# Service meddelande

Detta SM påverkar Servicehandbok Avd 4 (43)  
Automatväxellåda BW55, AW55, AW70, AW71 (TP 30577) sid 115 och sid 123.

## Gummikulor i kontrollsystem BW55

Sid 115, nederst till vänster

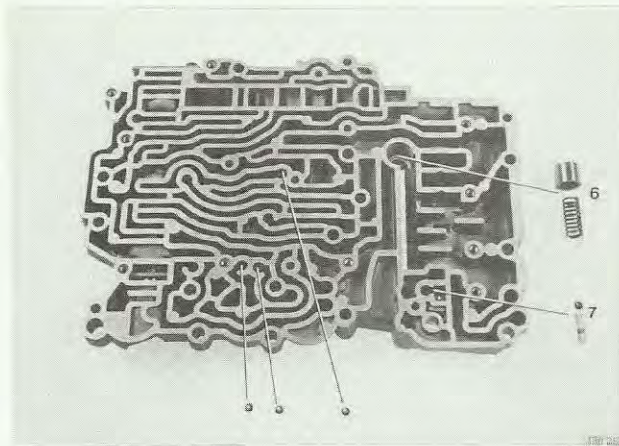
Tyvär har en kula hamnat fel på bild 136254, sid 115 samt 123, i ovanmända servicehandbok.  
För att undvika fel vid arbeten med undre ventilhuset på BW55 skall dessa klisterlappar klistras in över de felaktiga bilderna i boken.

Sid 123 nedre bilden

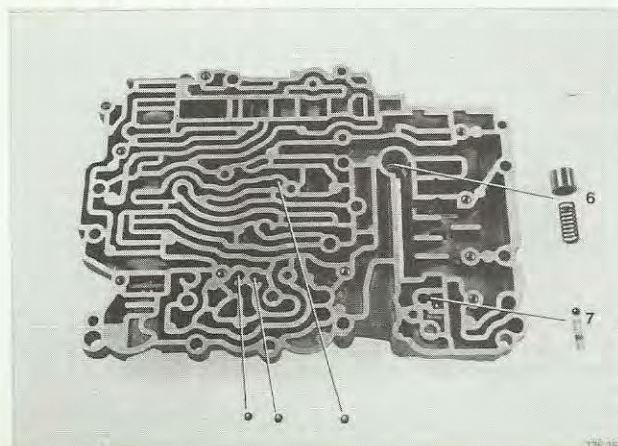
Gummikula Ø 5,5 mm
